CONTROLES ET DECONTAMINATIONS ? 1.

CONTROLES ET DECONTAMINATIONS ? 2.

Exemple des GV de Fessenheim (et des réacteurs EDF)

Zone intérieure contaminée

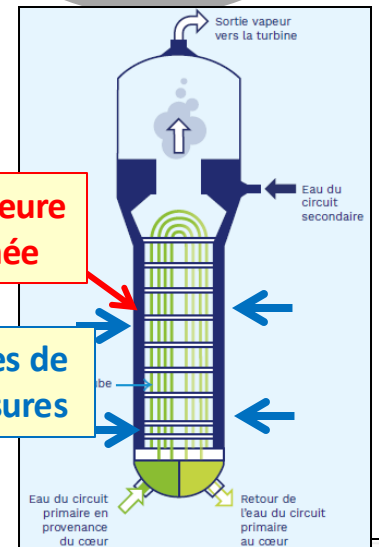
QUESTION : Lorsque l'on a un élément dont on ne peut pas facilement mesurer la radioactivité (zone contaminée inaccessible ou dangereuse) ?

Il est donc impossible de savoir avec certitude le niveau de contamination de gros éléments (GV, pressuriseurs...) à l'entrée du Technocentre.

Cyclife ne pourra jamais garantir que le niveau exigé pour être ICPE sera respecté.

REPONSE D'EDF (plusieurs questions) "l'évaluation des niveaux d'activité des parties inférieures des générateurs de vapeur est réalisée par **calcul**, à partir des mesures de débit de dose à l'extérieur de la partie inférieure dans la zone du faisceau tubulaire des GV. Cette évaluation est réalisée pour les radionucléides émetteurs **bêta, gamma et alpha**)

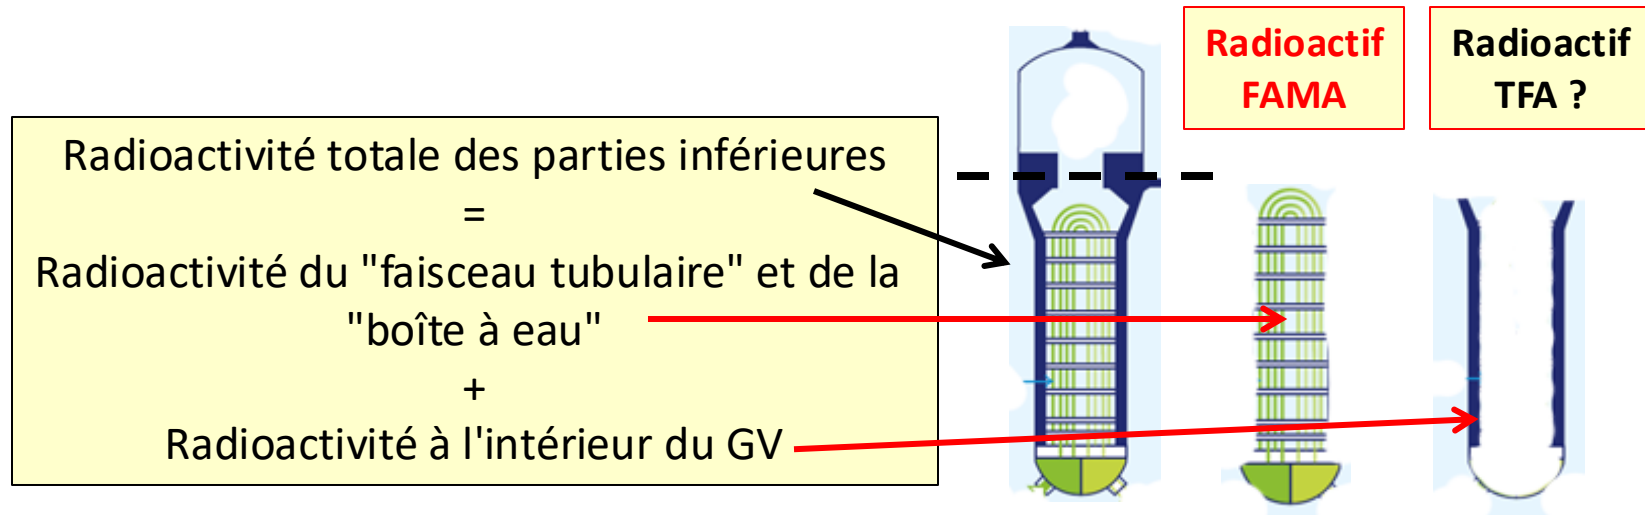
[La]Partie inférieure (environ 185 tonnes) présentant un niveau de contamination significatif

Mesures en 2019 à l'extérieur des GV de Fessenheim

" 6 Tbq en tranche 1 " = 32 432 Bq/g = 324 fois le niveau TFA

" 3,7 Tbq en tranche 2 " = 20 000 Bq/g = 200 fois le niveau TFA

Cyclife va découper au Technocentre la partie faisceau tubulaire et grenailer la boîte à eau qui seront envoyés pour stockage à ANDRA, puis découper la partie restante pour fusion. Contrôles ?

Ce n'est qu'à ce moment que Cyclife pourra savoir si la partie restante est bien TFA.
